Planoverleg Gespreksverslag	Samenwerkingsverband Cultuurhistorie Gelderland

Gemeente Westervoort, Fort Geldersoord 38849
Extra overleg i.a.v. Rudi Segers, Evelyn Simonse, Jurriaan Vos (allen gemeente), Arnold Meijer (gemeente/kwaliteitsteam), Geke Volkers (provincie Gelderland), Henk Hoogeveen (RCE), Wilma Broer (GG/kwaliteitsteam), Jan Bakers (architect), Ragnar Hoek (ontwikkelaar), Werner Weijkamp (GG/Erfgoedcommissie Westervoort) en Lotte Schuitemaker (GG)
Realisatie woningbouw op het Fort (vervolg op eerdere besprekingen rondom ontwikkelingen in dit gebied)

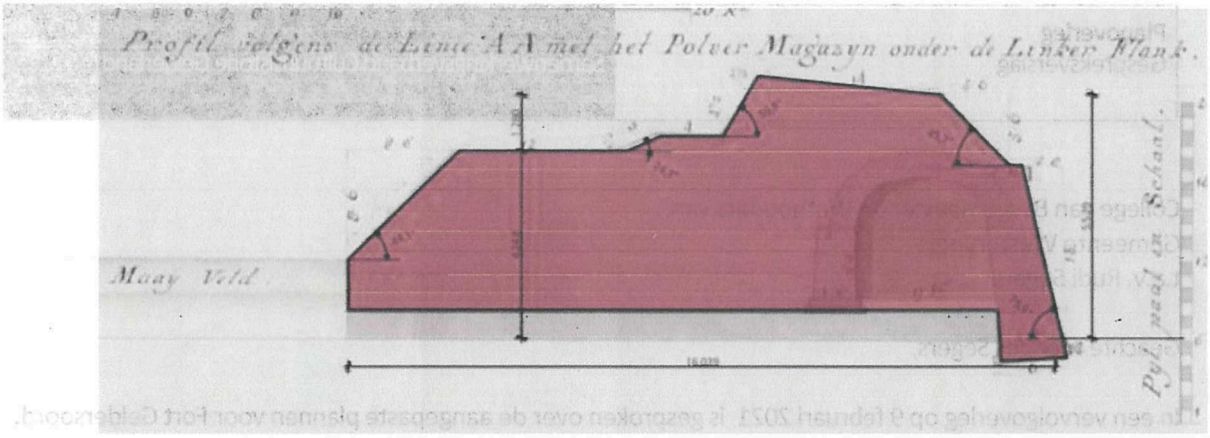
Verder geven de adviseurs aan dat het wenselijk is om de contouren van het fort duidelijk te herkennen in de cortenstalen platen. Een suggestie is om het oorspronkelijke profiel (zie afbeelding) in het cortenstaal te verwerken. Door meer informatie in het cortenstaal te verwerken is extra bebording eventueel niet meer nodig.
